基本不適合箇所

改善前	改善後
識別：樹脂製	識別：金属製

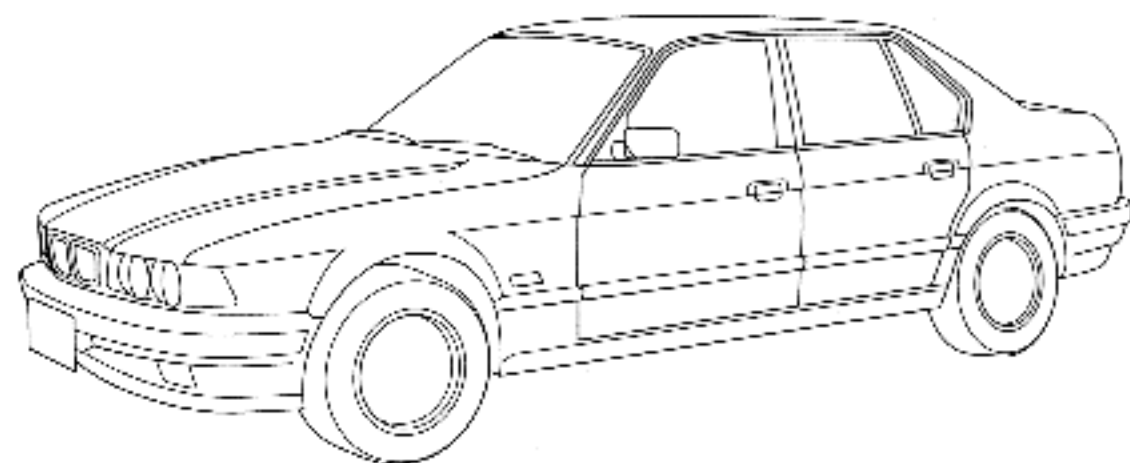
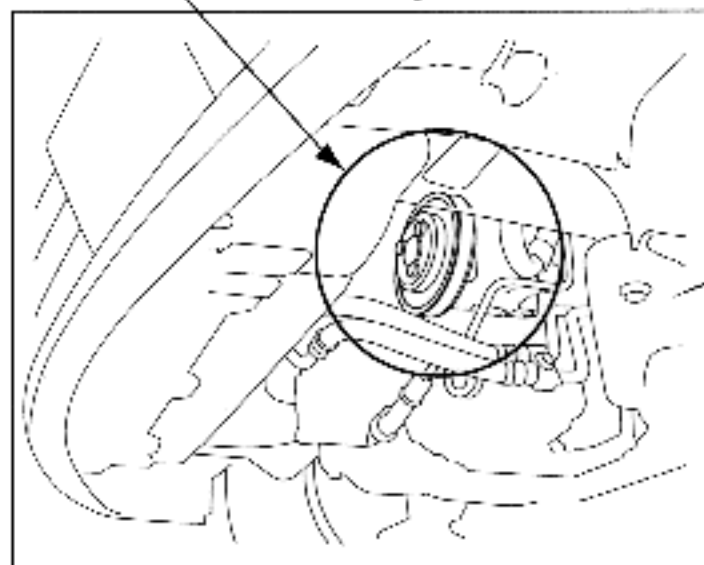
舵取り装置のパワーステアリング・ポンプ用プーリー、の材質が不適切なため、そのまゝの状態で使用を続けると、当該プーリーの取付けボルトの周辺に亀裂が生じ、最悪の場合、当該部位が破損し、パワーステアリングの機能が損なわれるおそれがある。

改善の内容
全車両を点検し、当該プーリーが樹脂製のものは対策品に交換する。
